改善箇所説明図

<ステアアクスル構造>

ナックルスピンドル

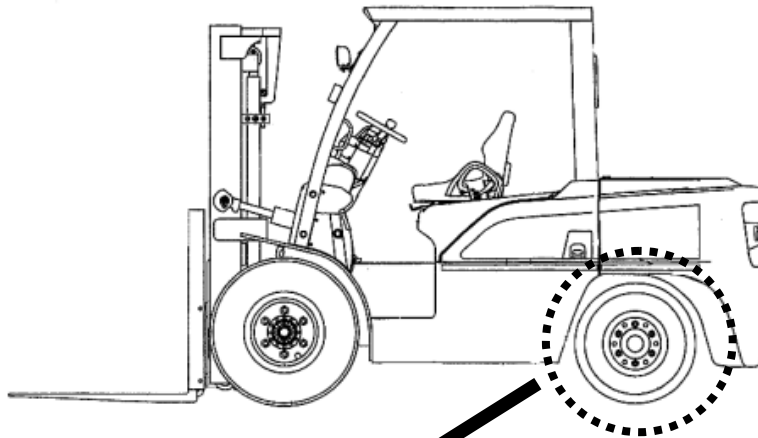
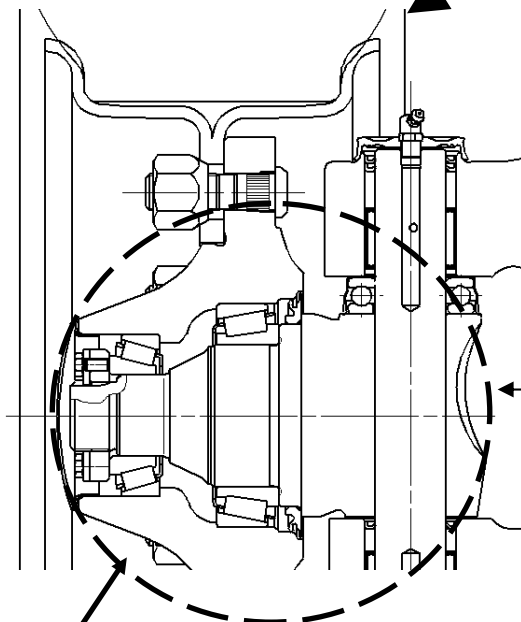
基準不適合発生箇所

【改善前】

5トン系フォークリフトにおいて、ナックルスピンドルの形状が不適切なため、使用過程で発生する応力に対して耐久力が不足している。
そのため、そのまま使用を続けると、ナックルスピンドルに亀裂が生じ、最悪の場合、当該スピンドルが破断し車輪が外れるおそれがある。

【改善後】(隅R形状を変更し応力集中を緩和)

全車両、ナックルスピンドル(左右)を対策品と交換する。
